TK-26型キャスク型式証明申請
バスケット用ほう素添加アルミニウム合金
1B-A3J04-Oに関する説明

2021年6月14日

トランスニュークリア株式会社
株式会社神戸製鋼所

本日の説明内容

図1 本アルミ合金とAl-Mn-Mg合金の結晶粒組織

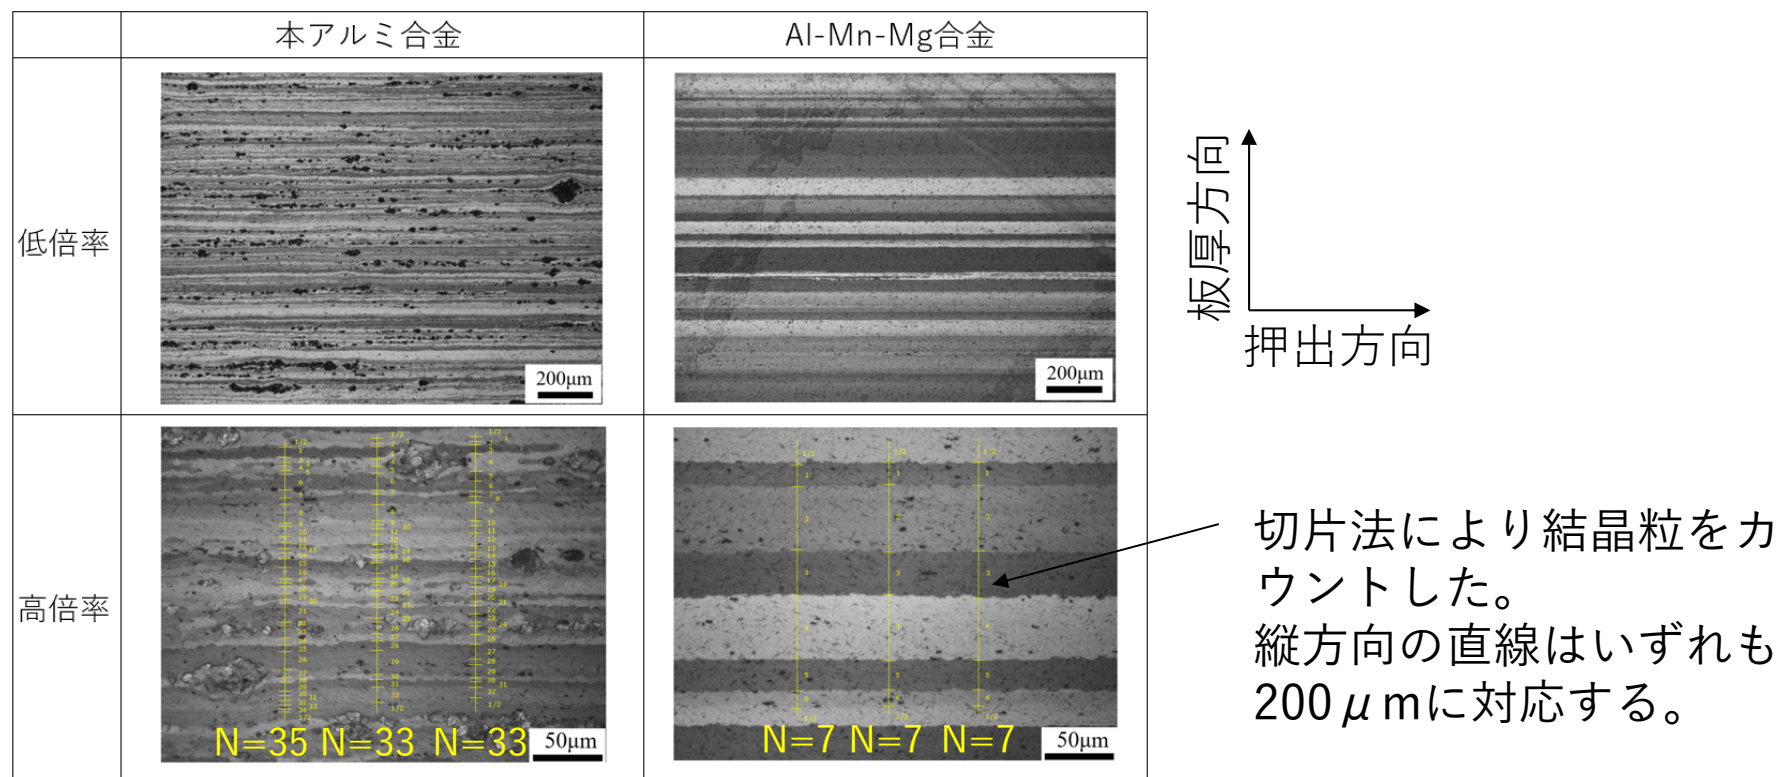
- ① 60年後のほう素添加アルミニウム合金の組織変化について
- ② ほう素添加アルミニウム合金の機械的強度について

- 結晶粒組織の観察

偏光顕微鏡の観察結果及び結晶粒径の評価から、B添加により結晶粒組織が微細かつ均一となりより安定した状態となっていることが確認された。
(参照：添付資料1 図1、表1)

これより、B添加が本アルミ合金の結晶粒組織に及ぼす影響により強度が低下することはない。
